**Demande de permis de construire portée
par la « SARL KER PARK 4 » pour un
projet de centrale photovoltaïque au sol,
lieu-dit la Bastide, commune d'Olette-Evol**

**ENQUETE PUBLIQUE
du 16 septembre au 21 octobre 2021**

**Rapport
Conclusions et avis du commissaire enquêteur
Annexes**

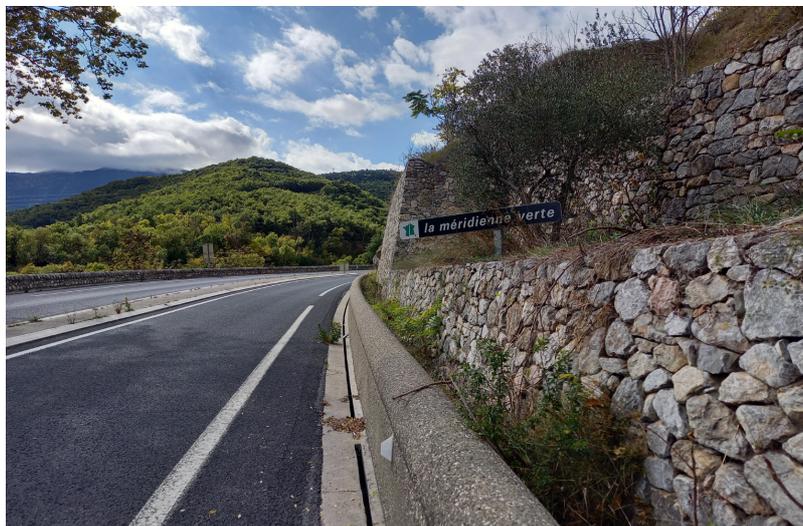
- Comment se justifie l'implantation de l'axe entre la ripisylve de la Têt et le pignon de la champignonnière ?

M.O. : Les tours ont été le point central de la proposition. L'axe s'est positionné naturellement entre la route d'accès au parking à l'Est et sa direction vers les tours.

Une lettre E servant de banc débute l'axe.
